**PLIEGO DE ABSOLUCIÓN DE CONSULTAS**

**PROCESO POR ADJUDICACIÓN SELECTIVA N° SEL-0019-2023-OLE/PETROPERU**

**“SERVICIO DE REPARACION DE CERCO PERIMETRICO DE LA ZONA DE VIVIENDAS DEL  
TERMINAL BAYOVAR”**

**Piura, 02 de agosto 2023**

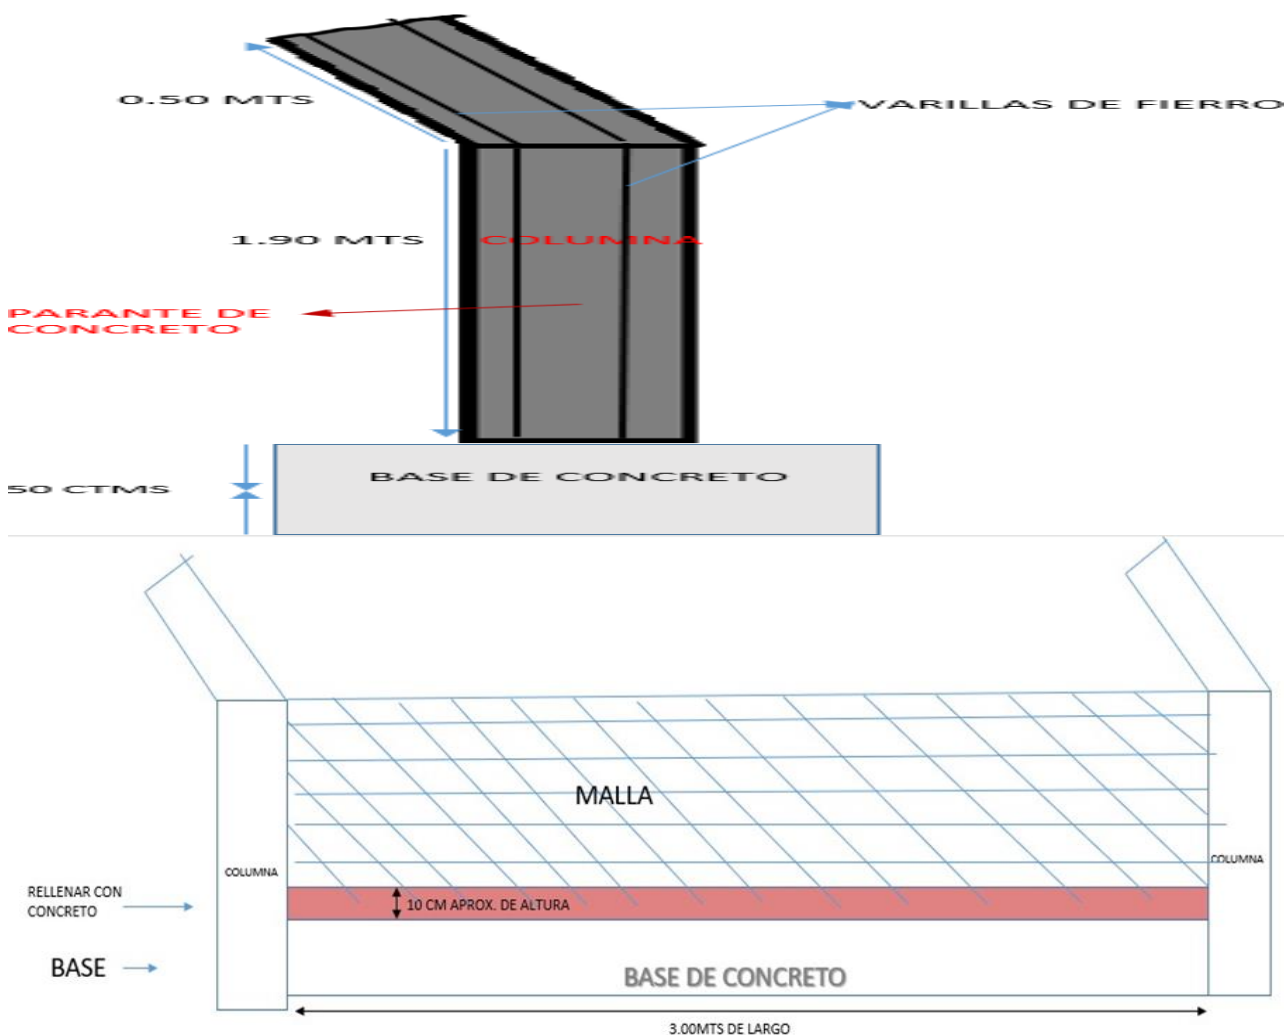
Por favor, definir la altura de la columna de concreto, en la Fig. N°1, se entiende que es de 1.90m + 0.50m, sería = 2.40m de altura. En los comentarios indican medidas de las columnas, 0.20m x 0.20 y H=3.0m. Por favor, alcanzar un mejor detalle.

**RESPUESTA N° 11:**

El detalle es y se adjunta fotografía:

1. **Armar 34 estructuras de fierro de 1.90m x 0.50 m x 0.20m de ancho.** Se utilizará fierro de ½ para laterales y fierro de 6mm para horizontales, de tal forma que al unirlos sea una estructura fuerte y rígida.
2. **Encofrar columnas,** con triplay de 8mm y tablas de madera, amarradas con alambre N° 8 de fierro. **Medidas de columnas: 0.20m x 0.20m y H=3.0m, se suma la medida de la base de concreto y 10cm entre la base de concreto y la malla, esto se puede ver en la figura 2.**

→ PARTE QUE SE RELLENARÁ CON CONCRETO, QUE ES UN APROXIMADO DE 10 CMTS PARA PODER ANCLAR LA MALLA METÁLICA QUE SE ENCUENTRA DESPRENDIDA DE SU BASE.

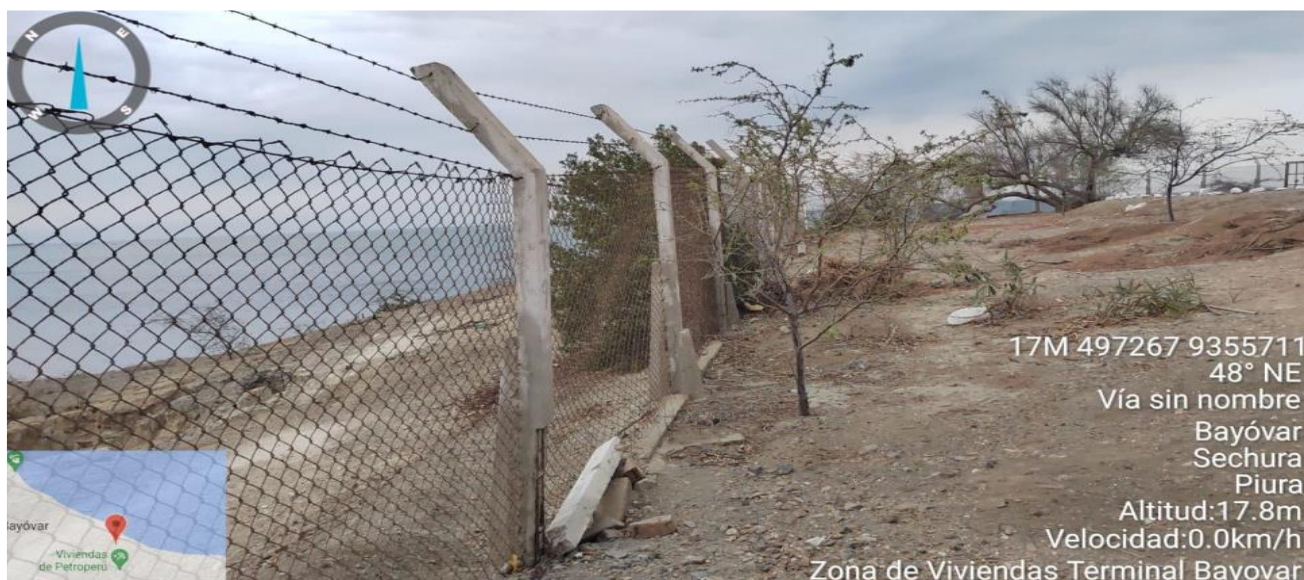
Se pide que adjunten imágenes actuales de las condiciones en las que se encuentra el cerco.

**RESPUESTA N° 5:**
